## Leefbaarheids en bereikbaarheidsopgave

### Krommenie/Assendelft i.r.t. het UNESCO-werelderfgoed

#### Stelling van Amsterdam

#### Deel B: Toekomst

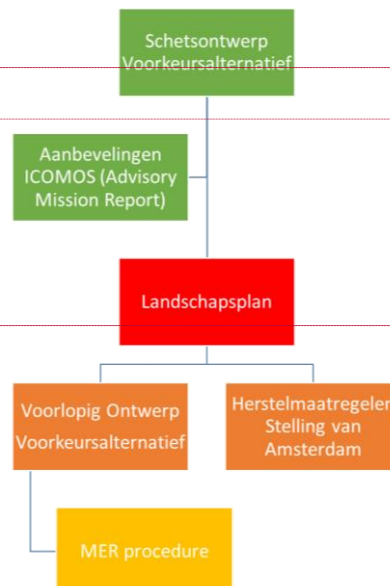
**Met opmerkingen [JvdB3]:** Het schema is ons niet helemaal duidelijk.
